**AVIS RELATIF À LA PROTECTION
CONTRE LES EVENTUELS EFFETS NOCIFS ET NUISANCES
PROVOQUÉS PAR LES RAYONNEMENTS NON IONISANTS
GÉNÉRÉS PAR DES ANTENNES ÉMETTRICES STATIONNAIRES**

Commune : JODOIGNE - Exploitant : PROXIMUS

Référence exploitant : 10JDS_06

Rapport n° 1992 / 2024

Figure 1 : Vue en plan des lieux de séjour et des points de contrôle

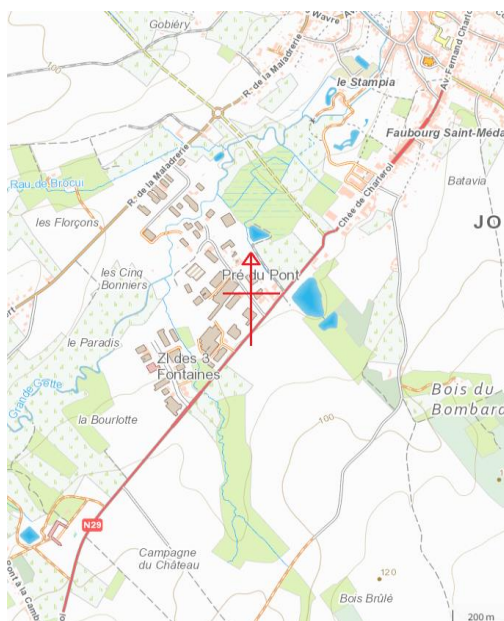
Les fréquences d'émission, la puissance rayonnée par chacune des antennes et leur gain permettent de déterminer le rayon de la zone à analyser. Tout dépassement de la limite par installation est exclu en dehors de cette zone. Le tableau 2 reprend les 35 LS² pour lesquels l'indice d'exposition est le plus élevé. Les différentes colonnes indiquent :

- le numéro du point de contrôle repris sur un des plans de la figure 1;
- le numéro du LS dans lequel se trouve le point de contrôle de la 1^{ère} colonne ;
- l'atténuation d'obstacle prise en compte pour le calcul de l'indice d'exposition dans le LS ;
- le résultat du calcul de l'indice d'exposition.

En ce qui concerne les antennes de l'installation mentionnées dans le tableau 1, la distance maximale à laquelle la limite pourrait être atteinte, à l'extérieur, est égale à 86,3 m. S'il n'y a pas de LS à une distance inférieure, les antennes respectent forcément la limite d'immission.

Dans le cas des LS situés à l'intérieur des bâtiments, une atténuation d'obstacle est prise en compte et il en résulte que la distance maximale à laquelle la limite pourrait être atteinte se réduit à 61,1 m.

Les résultats de l'évaluation décrite au paragraphe 4 indiquent que les antennes émettrices stationnaires de l'installation faisant l'objet du présent avis ne produisent pas, dans un lieu de séjour, un rayonnement électromagnétique maximum supérieur aux limites fixées à l'article 4 du décret.
